### セミトレーラ型粉粒体運搬車のサービスキャンペーン実施に関するお知らせ

KYB株式会社

#### ◆対象車両・製作期間

## 《改善箇所説明図》

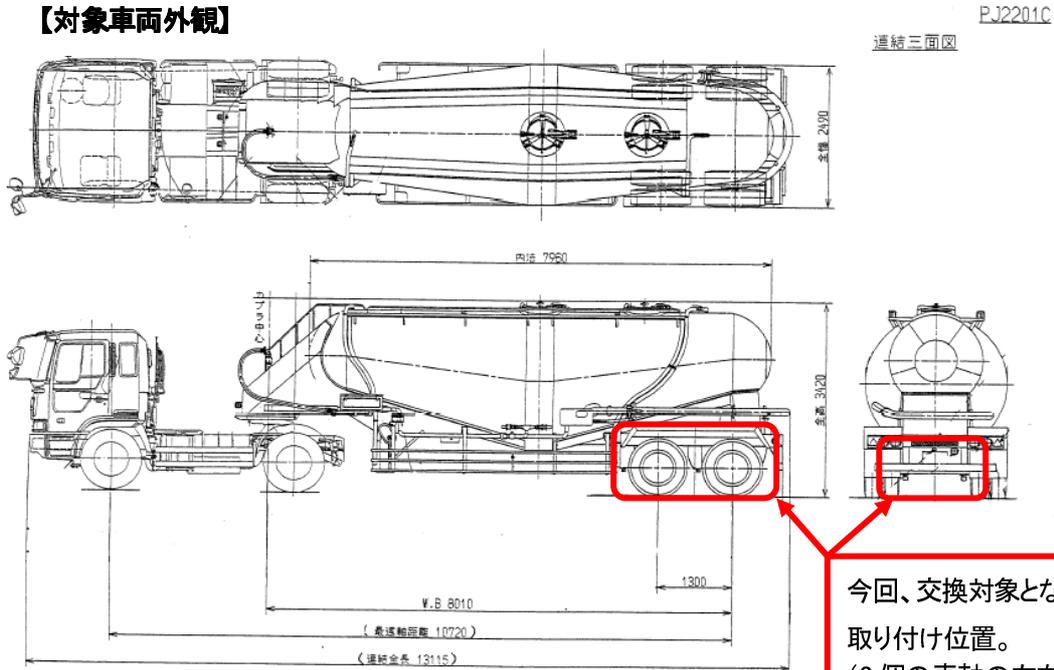
シビアコンディションに該当する状況が長期にわたる場合、トレーラの制動装置部品のASAに負担がかかり、ASAの機能が損なわれることにより、トレーラのブレーキ利き不良に至るおそれがある。

今回、交換対象となるASAの  
取り付け位置。  
(2個の車軸の左右に計4ヶ所装着)

- ・対象車両において、ASAを新品に交換いたします。
- ・また、今後、ASAは3年毎の定期交換部品とさせていただきます、以降の点検・整備に配慮いただきますようお願い申し上げます。
